OGGETTO: Approvazione del progetto di fattibilità tecnica economica (PFTE) riguardante il nuovo ospedale dell'ASL Città di Torino.
Conferenza di Servizi.

Oggetto: Conferenza di Servizi in forma semplificata e in modalità asincrona ai sensi e per gli effetti del combinato disposto dell'art. 38 D. Lgs. n. 36/2023 e dell'art. 14-bis L. n. 241/1990 per le finalità di approvazione del progetto di fattibilità tecnica economica (PFTE) riguardante il nuovo Ospedale dell'ASL Città di Torino (CUP: F15F22001210005; CIG: A001AA098E).
Comunicazione di avvio del procedimento e contestuale convocazione della Conferenza di Servizi "Nuovo Ospedale". Riscontro.

OGGETTO: Conferenza di servizi - Nuovo ospedale
Conferenza di Servizi in forma semplificata e in modalità asincrona ai sensi e per gli effetti del combinato disposto dell'art. 38 D. Lgs. n. 36/2023 e dell'art. 14-bis L. n. 241/1990 per le finalità di approvazione del progetto di fattibilità tecnica economica (PFTE) riguardante il nuovo Ospedale dell'ASL Città di Torino (CUP: F15F22001210005; CIG: A001AA098E).
Comunicazione di avvio del procedimento e contestuale convocazione della Conferenza di Servizi.
Ente proponente: ASL Città di Torino

Elaborato "Rapporti con percorsi di mobilità sostenibile"

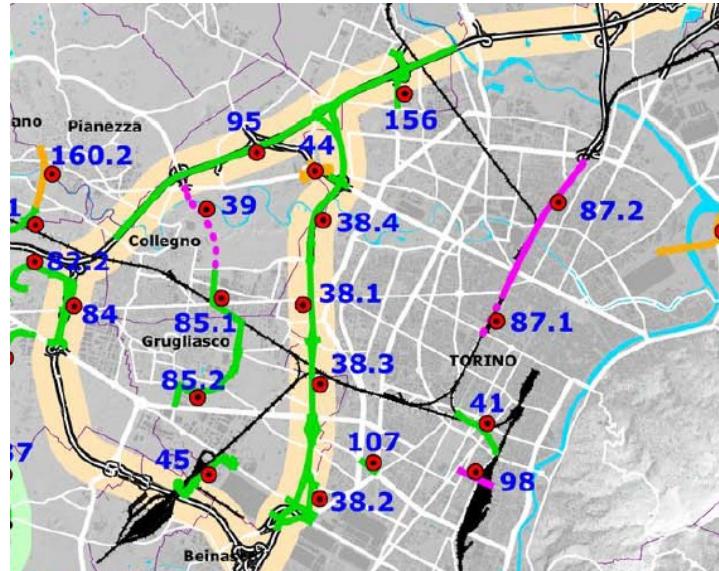
Vista la documentazione trasmessa, in particolare gli elaborati: Relazione generale; Relazione trasportistica traffico e flussi; Rapporti con percorsi di mobilità sostenibile, nei quali si conclude che "L'accessibilità al nuovo ospedale risulta assicurata anche dal servizio di trasporto pubblico in esercizio nell'area oggetto di analisi. L'area della Pellerina oggetto d'intervento risulta allo stato attuale servita da una serie di linee del trasporto pubblico su gomma urbano GTT in transito su Corso Appio Claudio (linee 29, 32), Corso Lecce (linee 2, 29, 32), Corso Potenza (linee 2, 29) e Corso Regina Margherita (linea 32), con fermate su detti corsi in prossimità all'area in oggetto. Tali linee rappresentano un'offerta di trasporto collettivo articolata come percorsi e in termini di corse, tale da garantire già allo stato attuale, un'accessibilità alternativa all'auto dell'area d'intervento. Per quanto concerne la mobilità ciclabile, si rileva
